# 改善箇所説明図

注:  交換部品を示す。

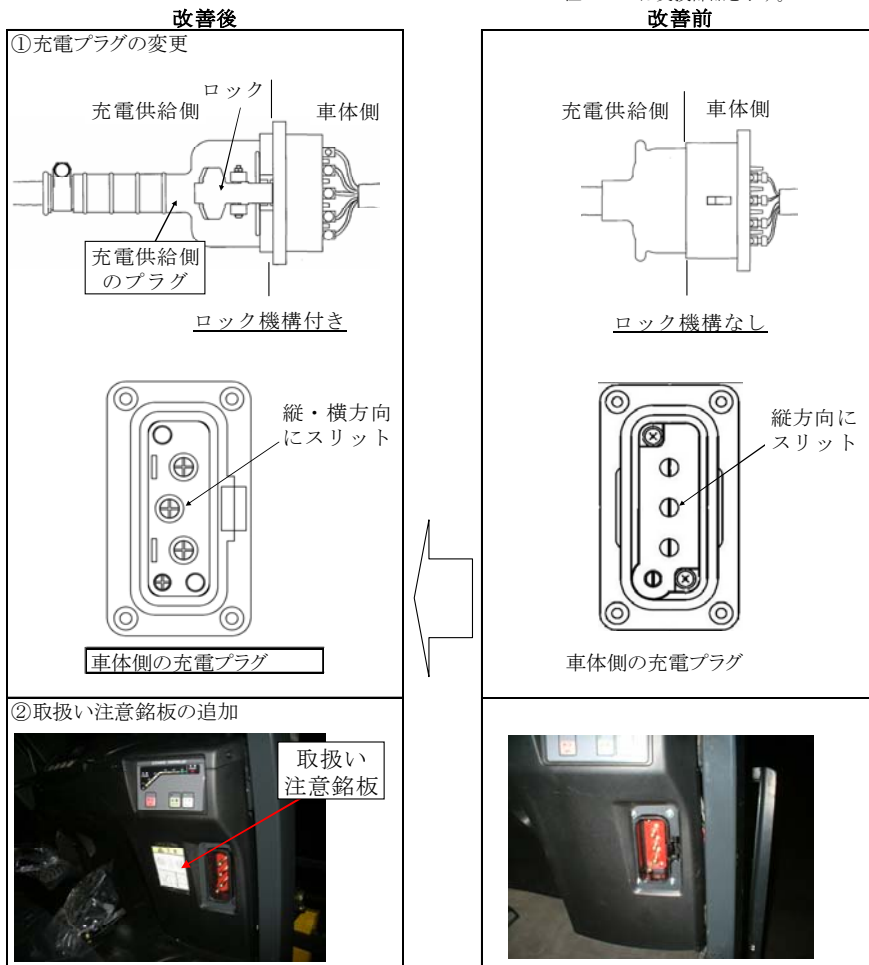
電気式フォークリフトの充電プラグにおいて、端子の形状が不適切なため、使用過程において端子が変形するものがある。そのため、そのまま使用を続けると当該プラグを十分差し込むことが出来ず、端子が接触不良を起こし、最悪の場合、溶損し火災に至るおそれがある。

全車両、当該プラグを対策品に交換するとともに、注意銘板を追加する。

取扱い注意銘板の追加により、識別が可能。
